Inspraakbundel

**Reacties op voornemen en participatie 'Waterstofnetwerk
Noordzeekanaalgebied'**

91266280_8183651_Locatie_Synkero.pdf

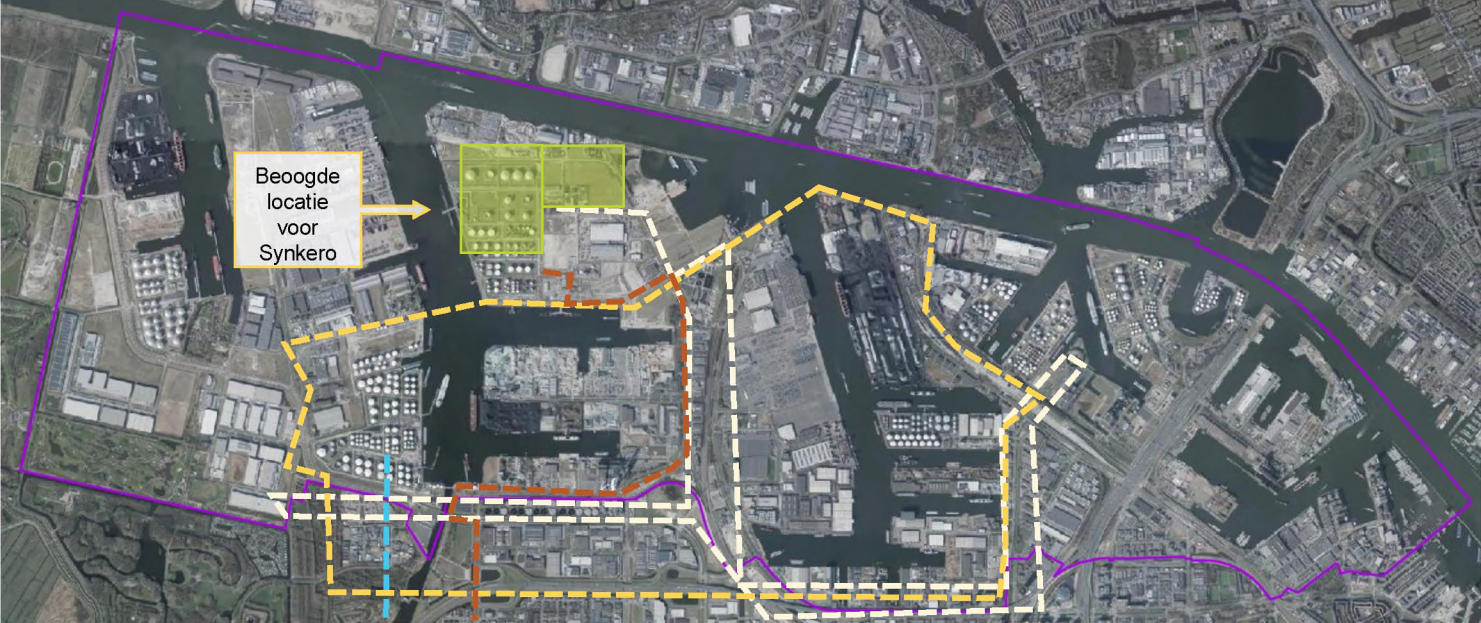
Synkero ontwikkelt een Synthetische Sustainable Aviation Fuel plant op het Biopark in de Port of Amsterdam.

De noordelijke route loopt langs de beoogde locatie en zou daarom onze voorkeur hebben. Daarnaast zijn er in aan de noord en westkant van het Biopark verschillende andere ontwikkelingen waar een aansluiting op het waterstofnetwerk benodigd is, zoals AMA en een H2 import terminal.
